TNO-rapport**TNO 2018 R10927****Second opinion advies breedplaten Turfmarkt
147****Building, Infrastructures &
Maritime**Stieltjesweg 1
2628 CK Delft
Postbus 155
2600 AD Delftwww.tno.nlT +31 88 866 20 00
F +31 88 866 06 30

Datum	21 augustus 2018
Auteur(s)	ir. H. Borsje ir. G.G.A. Dieteren
Exemplaarnummer	100316338
Oplage	
Aantal pagina's	55 (incl. bijlagen)
Aantal bijlagen	
Opdrachtgever	Ministerie van Justitie en Veiligheid Turfmarkt 147 2511 DP Den Haag
Projectnaam	
Projectnummer	060.34882/01.01

Figuur 3.1: Detail 07b; aansluiting vloerdelen aan vloer in stabiliteitskern

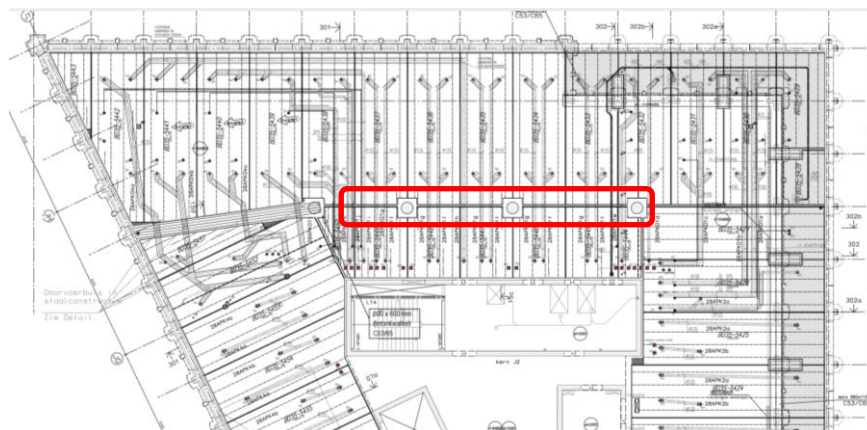
Aangaande dit detail heeft TNO de volgende opmerkingen:

- In bovenstaand detail dsn 07b is in kleur een tweetal mogelijke bezwijkvlakken getekend. Bij deze bezwijkvorm (die bij Eindhoven Airport maatgevend bleek te zijn) wordt er geen wapening aan de onderzijde van de vloer doorsneden. De aansluiting volgens detail dsn 07b wordt door TNO even kritisch geacht als andere plaatnaden waar positieve momenten door primaire krachtsafdracht optreden.

TNO concludeert op basis van de beschikbare informatie dat de aansluiting volgens detail dsn 07b even risicovol is als andere plaatnaden en dat ook hier de

aanwezigheid van positieve momenten ter plaatse van de plaatnaden (trek aan de onderzijde) gecontroleerd moet worden. Dat wil zeggen dat deze delen van de vloer minimaal ingedeeld moeten worden in het “oranje” gebied, met huidig gebruik handhaven.

Uit een steekproef op de berekende optredende maximale momenten ter plaatse van de aansluiting van de breedplaten in de kern met de breedplaten in de omringende vloer blijkt dat deze vloerdelen bij optreden van positieve momenten ingedeeld kunnen worden in het “oranje” gebied, met huidig gebruik handhaven.

Figuur 5.1: Voorbeeld van een gebied met geringe delaminatie (bouwdeel C, verdieping 7, gebied 6)

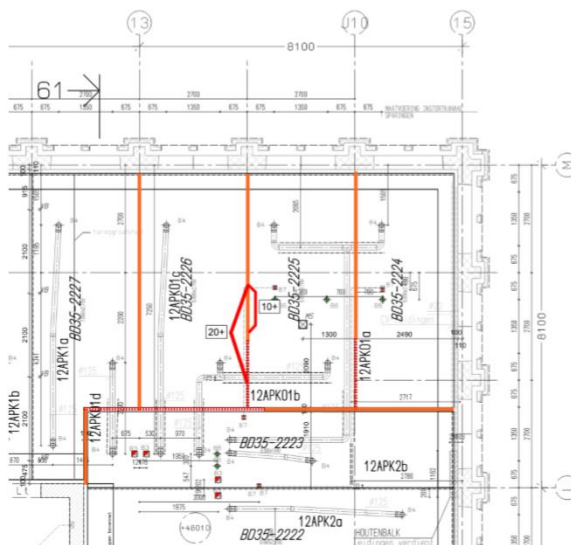
Naar het oordeel van TNO is Zonneveld hier heel consequent maar iets te conservatief in geweest. Voor kleine zones met delaminatie, met een beperkte breedte, acht TNO het zeer waarschijnlijk dat die niet zijn ontstaan door “overbelasting”, maar door onvolkomenheden tijdens de uitvoering en/of uitdrogingskrimping van de breedplaten. Die zones geven daardoor geen verhoogd risico, waardoor ze direct ingedeeld kunnen worden in het “oranje” gebied, met huidig gebruik handhaven.

De figuren 5.1 en 5.2 geven twee voorbeelden van gebieden met geringe delaminatie. Een compleet overzicht van de gebieden waar het voorgaande van toepassing is, is weergegeven in hoofdstuk 8.

Conclusie: hoog risico.

Figuur 5.5: Snedekrachten langs de naad als deze niet als scharnier is gemodelleerd (bron Zonneveld [08])

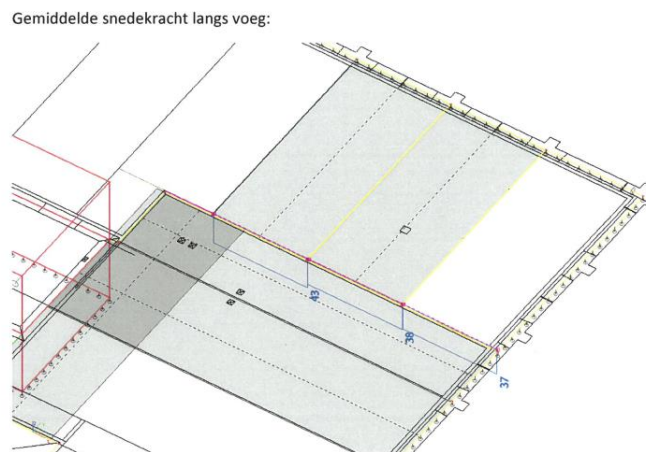
Naar aanleiding van het voorgaande is aan Zonneveld gevraagd om de situatie met een tweetal “open voegen” en geen scharnier in de aansluitende plaatnaad ook voor een specifiek geval qua krachtswerking inzichtelijk te maken. De hierbij berekende snedekrachten zijn weergegeven in figuur 5.5.

Het maximaal optredende moment in de aansluiting is lager dan het door Zonneveld uitgerekend moment horende bij een schuifspanning van 0,4 MPa. Op basis van deze berekening kan geconcludeerd worden dat de strokenmethode voor dit geval inderdaad toegepast kan worden. De schematisering met een scharnier is daarbij overigens volgens TNO dan niet nodig.

Figuur 5.6: Delaminatie in de langsnaad die doorloopt tot aan de dwarsnaad (bouwdeel C, verdieping 28, gebied 6)

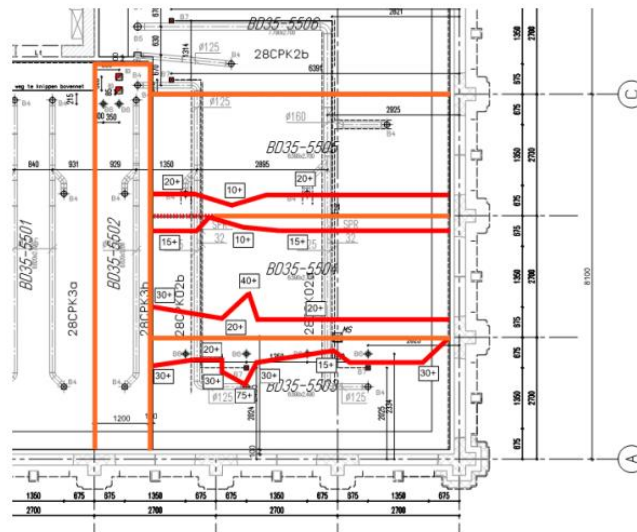
Voor de beoordeling of de strokenmethode wel of niet toegepast kan worden is, zonder dit uitgebreid onderzocht te hebben, door TNO aangenomen dat de aangetroffen delaminatie in de langsnaden (open voegen in het model) niet tot aan de scharnierend veronderstelde aansluiting moet lopen. Bij de delaminatie zoals getoond in figuur 5.6 is een deel van koppelstaven in het scharnier geheel gelegen

in gedelamineerd gebied. De werking van deze koppelstaven is niet aangetoond. In een dergelijk geval kan de strokenmethode naar het oordeel van TNO niet toegepast worden.

Figuur 5.7: Delaminatie in de langsnaad die niet doorloopt tot aan de dwarsnaad (bouwdeel C, verdieping 29, gebied 6)

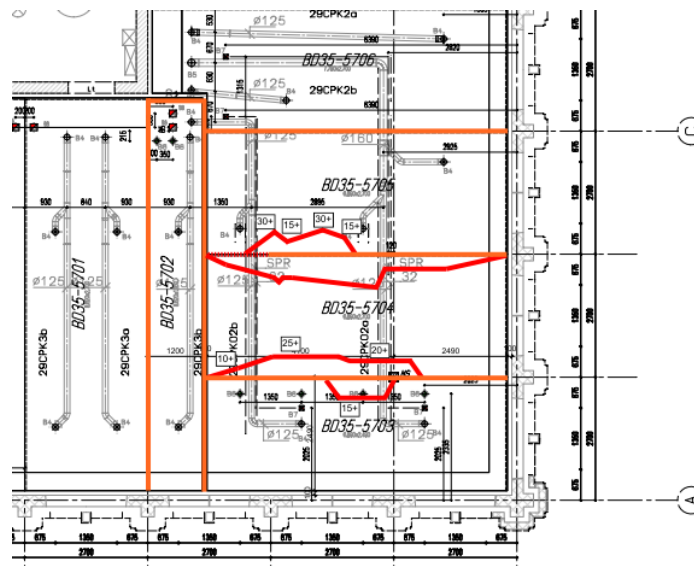
De delaminatie kan echter ook verlopen zoals in figuur 5.7 is aangegeven. Daarbij gaat TNO er vanuit dat de koppelstaven wel voldoende verankerd zijn om de optredende krachten over te kunnen dragen, waardoor het toepassen van de strokenmethode wel is toegestaan. Wat niet wegneemt dat hierbij dus wel nog de als scharnier aangenomen plaatnaad nader onderzocht moet worden op de aanwezigheid van delaminatie.

Figuur 8.3: Bouwdeel A, verdieping 22, gebied 2

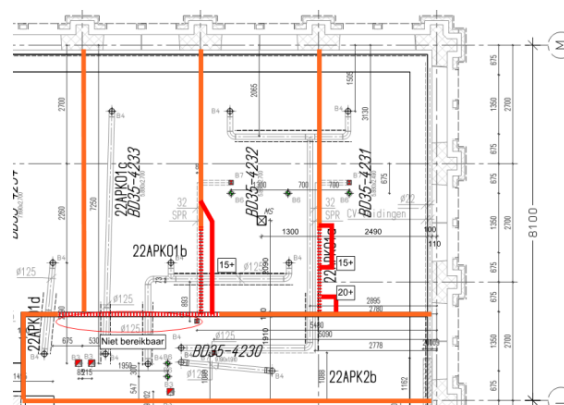
In vervolg op de vorige paragraaf geldt dat bij enkele gebieden de delaminatie in de langsnaden doorloopt tot aan het veronderstelde scharnier. Voor die gebieden is de werking van het veronderstelde scharnier mogelijk niet gewaarborgd, daar een deel van de koppelwapening aan één zijde van de plaatnaad volledig in onthecht gebied gelegen is. Hier wordt toepassing van de strokenmethode door TNO ontraden, hetgeen betekent dat deze gebieden in het "rode" gebied ingedeeld moeten worden.

Figuur 8.7: Bouwdeel C, verdieping 29, gebied 7 [08]

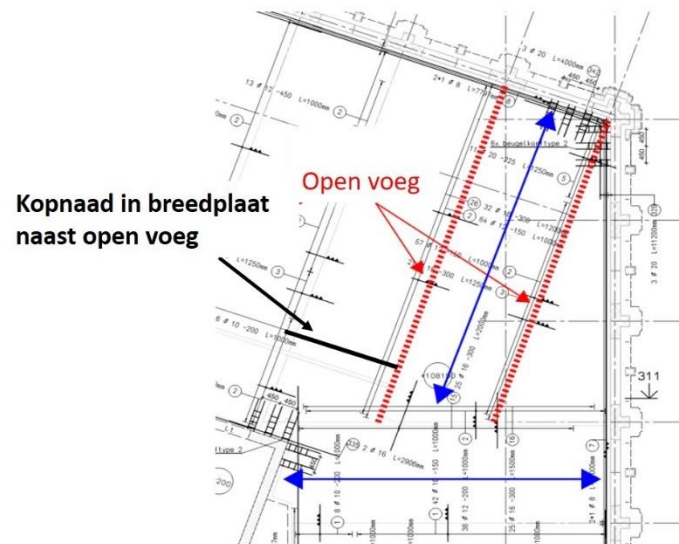
- 8.3.3 *Strokenmethode discutabel daar naastgelegen vloerstrook ook een kopnaad bevat*
Voor een aantal gebieden waar de strokenmethode is toegepast geldt dat er direct naast de als open voeg veronderstelde plaatnaad er een kopnaad in het veld aanwezig is (zie figuur 8.7). Er is voor zover TNO dit kan nagaan niet gecontroleerd wat het spanningsniveau in deze naad wordt. Tevens is niet te voorspellen wat het ontstaan van een scheur in de langснаad voor een effect heeft op deze kopnaad. Mogelijk heeft dit tot gevolg dat deze kopnaad ook onthecht en zodoende faalt. TNO adviseert zodoende om in deze gevallen de strokenmethode niet toe te passen, hetgeen betekent dat deze gebieden in het "rode" gebied ingedeeld moeten worden.
